MEMORIA DE LA CORRECCIÓN DE ERRORES MATERIALES Nº 4 DEL POM, RELATIVA A LA DEFINICIÓN DE LA ALINEACIÓN OFICIAL DE LA TRAVESÍA TRIANA.

PRIMERO.- OBJETO DE LA CORRECCIÓN.

Es objeto de la presente corregir el error detectado en la definición de la alineación oficial de la Travesía Triana, en el tramo entre C/ Alameda y Ctra de San Carlos del Valle.

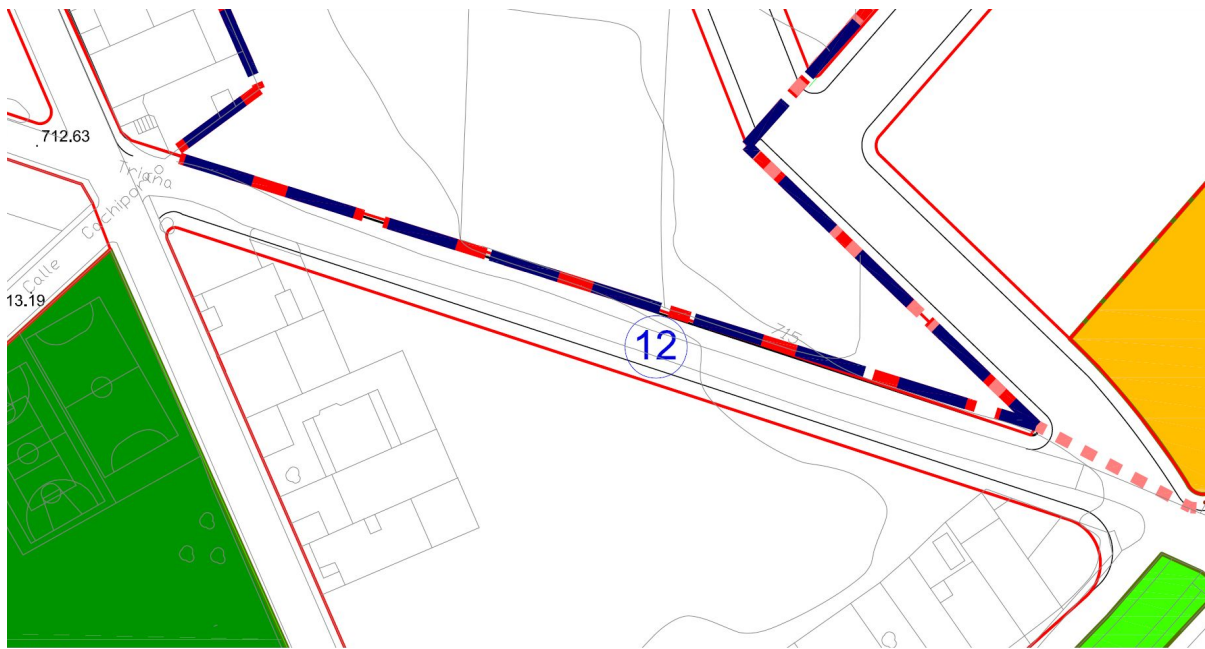
En dicho plano se aprecia que la alineación oficial de la fachada sur se superpone aparentemente sobre lo que sería la fachada de la parcela existente en la esquina sureste de la calle, mientras que en la esquina suroeste dicha alineación parece invadir la parcela existente inmediatamente anterior a la esquina; todo ello según podemos apreciar en la siguiente imagen obtenida del referido plano OD-4.14.

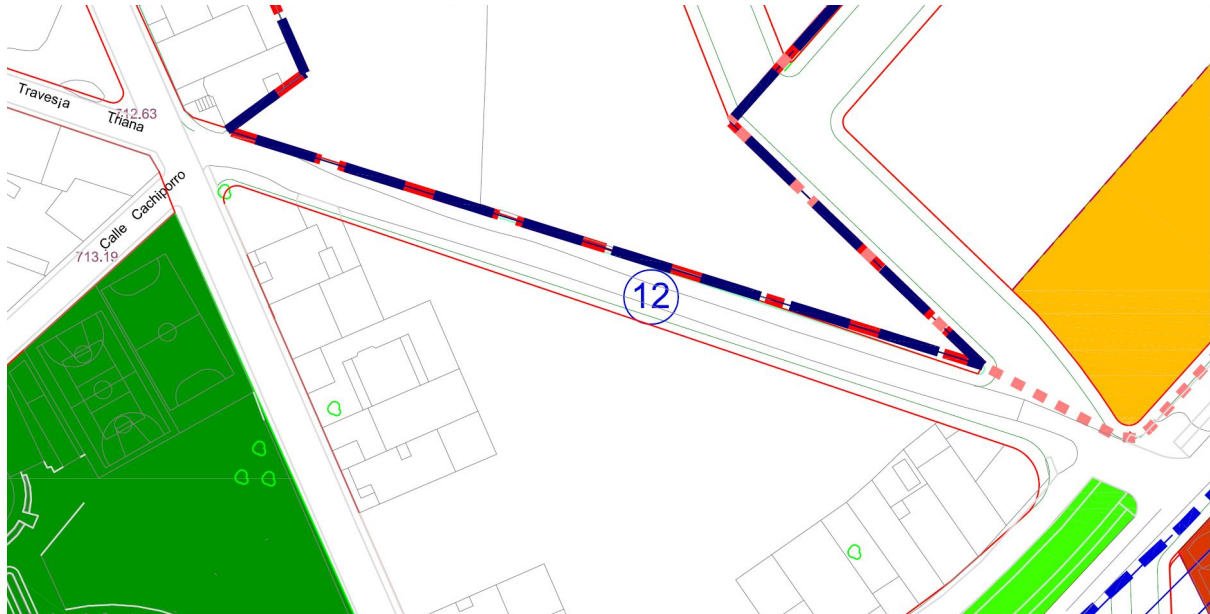
De lo expuesto en los apartados precedentes podemos concluir que existe un error material entre la definición del viario existente en el POM y el que realmente existe, dado que el grafismo de la alineación sur de dicho vial debería coincidir con el grafismo de la limitación de las construcciones, hecho este que no sucede por cuanto existe un giro de la alineación grafiada en el Plan sobre la realmente existente y consolidada.

De lo anteriormente expuesto se concluye que debe corregirse la definición de la alineación de la Travesía de Triana, haciendo coincidir la alineación sur con la alineación de las edificaciones existentes; advirtiendo que la definición de la alineación norte formará parte de las determinaciones del Plan Parcial del Sector S1 "Gurugú", que en su día habrá de redactarse en desarrollo del POM. Todo ello según la siguiente imagen extraída del plano OD-4.14 corregido,
